# Ministero della Transizione Ecologica

**Parere n. 252 del 9 maggio 2022**

<b>Progetto:</b>	<p><b>Procedura di valutazione d'impatto ambientale ai sensi dell'art. 23 del D.Lgs 152/2006 e ss.mm.ii.</b></p> <p><b>Progetto per la realizzazione un impianto eolico denominato "Trapani 3", ai sensi dell'art.23 del D.Lgs. 152/2006, costituito da 30 aerogeneratori e dalle opere necessarie di connessione alla RTN, per una potenza complessiva pari a 126 MW, da realizzarsi nei Comuni di Marsala (TP), Mazara del Vallo (TP), Salemi (TP) e Trapani (TP).</b></p> <p><b>ID_VIP: 5752</b></p>
<b>Proponente:</b>	<p><b>Enel Green Power Solar Energy S.r.l.</b></p>

*ID VIP 5752 – Istruttoria VIA - Progetto per la realizzazione un impianto eolico denominato "Trapani 3", ai sensi dell'art.23 del D.Lgs. 152/2006, costituito da 30 aerogeneratori e dalle opere necessarie di connessione alla RTN, per una potenza complessiva pari a 126 MW, da realizzarsi nei Comuni di Marsala (TP), Mazara del Vallo (TP), Salemi (TP) e Trapani (TP). – Proponente: Enel Green Power Solar Energy S.r.l.*

Figura – Cluster progettuale area intervento

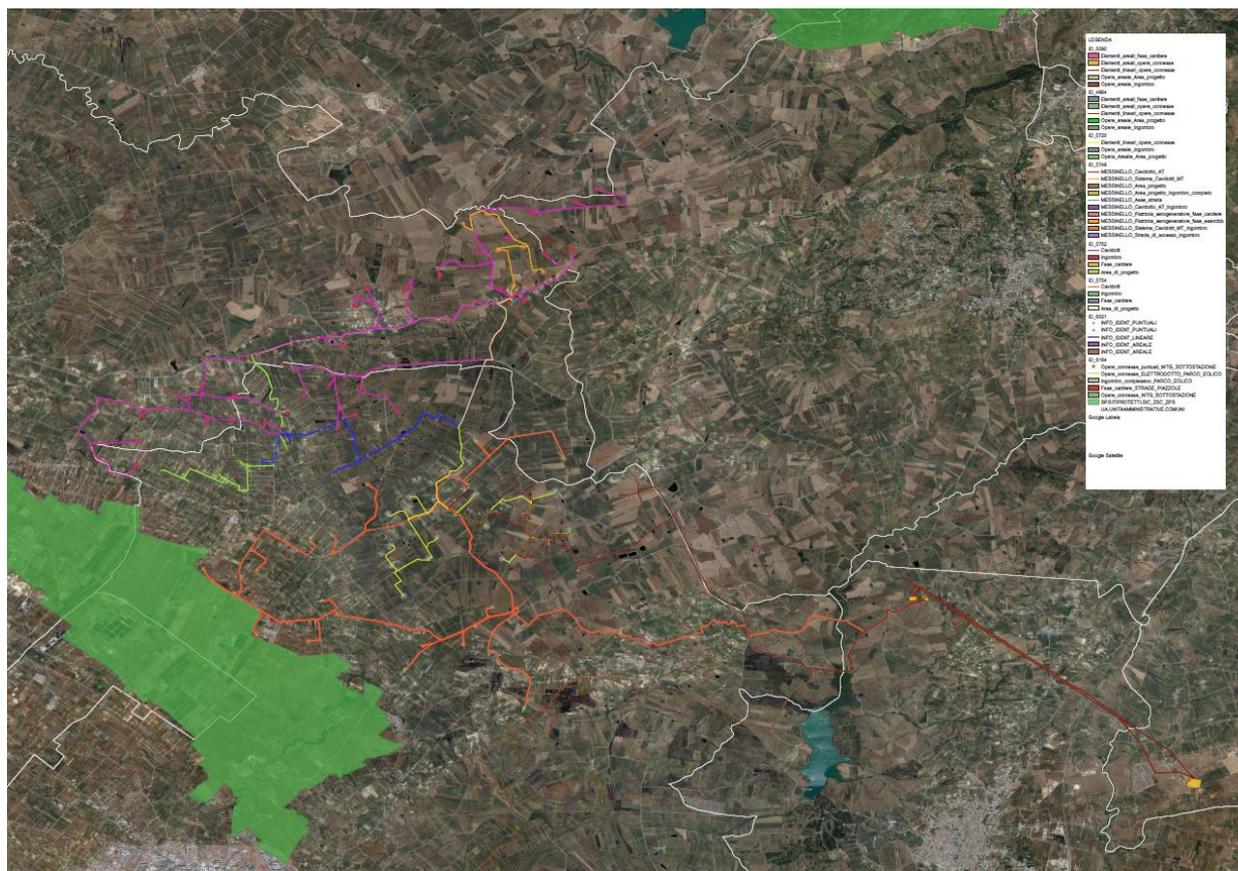
- il Proponente ha riportato su apposito elaborato la situazione dei parchi eolici esistenti e di quelli in fase di autorizzazione che interessano l'area dove sorgerà il parco eolico di Trapani 3 (c.f.r. GRE.EEC.D.26.IT.W.14703.00.135.00 - Tavola layout d'impianto e impianti eolici esistenti, autorizzati e in autorizzazione);

- è riportato l'esito della verifica d'ufficio nella cartografia di seguito prodotta:

Figura – Buffer misure fonometriche

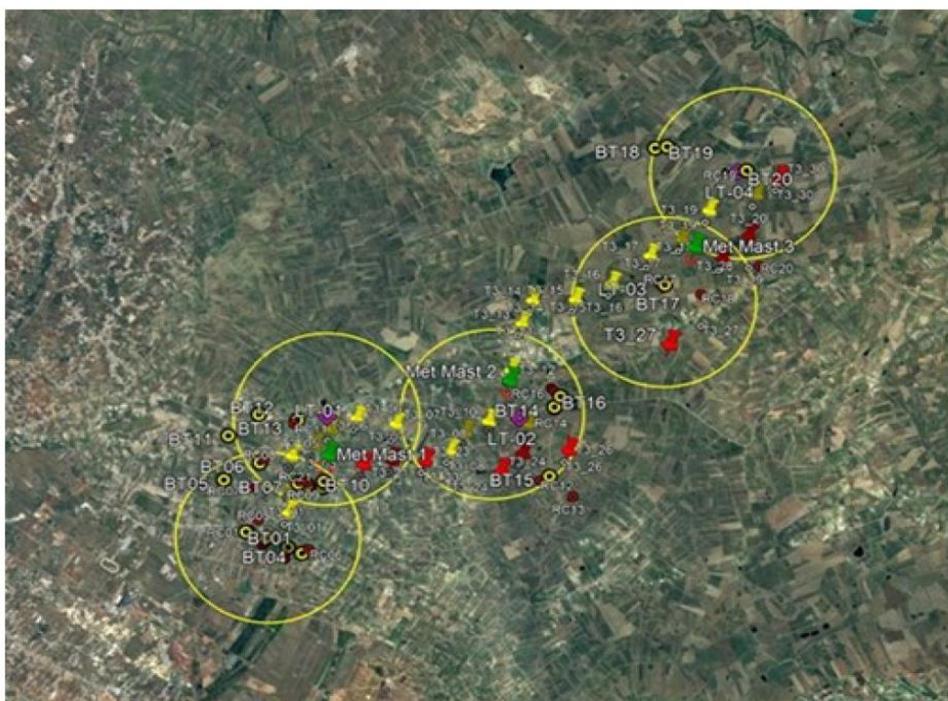
La documentazione di progetto e le integrazioni hanno analizzato in modo coerente la componente, da ultimo anche a livello cumulativo. Dagli elaborati risulta correttamente analizzata la tematica. Il Proponente ha riportato che "le misure fonometriche preliminari sono state condotte in modo da caratterizzare nel modo più approfondito possibile il clima acustico attualmente presente nella zona di indagine... Per questo motivo, sono stati individuati dei buffer di raggio 2 km, in modo da racchiudere in essi le turbine eoliche di progetto e i ricettori interessati dalle emissioni." (c.f.r. doc GRE.EEC.R.26.IT.W.14703.00.019.00 - Studio di Impatto Acustico e GRE.EEC.R.73.IT.W.14703.00.128.00 - Riscontro integrazioni MiTE).

Per la fase di cantiere il Proponente afferma che "Nell'area oggetto di indagine sono stati individuati una serie di ricettori, che possono essere coinvolti nelle emissioni sonore prodotte dal cantiere. Ai fini della valutazione delle immissioni di rumore, sono stati considerati: i ricettori con destinazione d'uso abitativo, più vicini all'area di cantiere. Questa scelta è sicuramente la più cautelativa. Al fine di tenere in considerazione anche le immissioni di rumore relative alla realizzazione delle opere di rete funzionali all'esercizio dell'impianto sono stati inoltre considerati anche i ricettori lungo la direttrice di sviluppo dell'elettrodotto ed in prossimità delle stazioni RTN." e li elenca nella tabella 2-6: del documento GRE.EEC.R.73.IT.W.14703.00.131.01 – Studio Impatto Acustico fase di cantiere.
